PROCEDURA DI SELEZIONE n. “ADR 07/2023” PER L’AFFIDAMENTO DI UNA SUBCONCESSIONE DI AREE FINALIZZATA ALLA REALIZZAZIONE E GESTIONE DI UN PUNTO VENDITA DESTINATO AD ATTIVITA’ DI “RISTORAZIONE” E RELATIVE AREE LOGISTICHE PRESSO L’AEROPORTO “L. DA VINCI” DI FIUMICINO.

RISPOSTE ALLE RICHIESTE DI CHIARIMENTI RELATIVE ALLA LETTERA DI INVITO

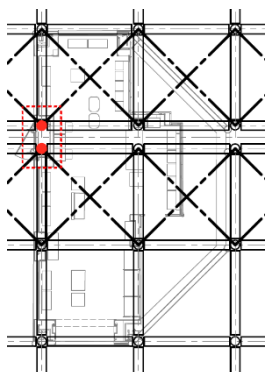
48. Si precisa che i due elementi strutturali verticali (tiranti), evidenziati con il rettangolo rosso nello stralcio planimetrico seguente, dovranno essere protetti dall'incendio, assicurando una protezione non inferiore ad EI60. La protezione va realizzata per tutta l'estensione degli elementi, che va dal solaio di calpestio di quota 11 fino al nodo della struttura reticolare di copertura.
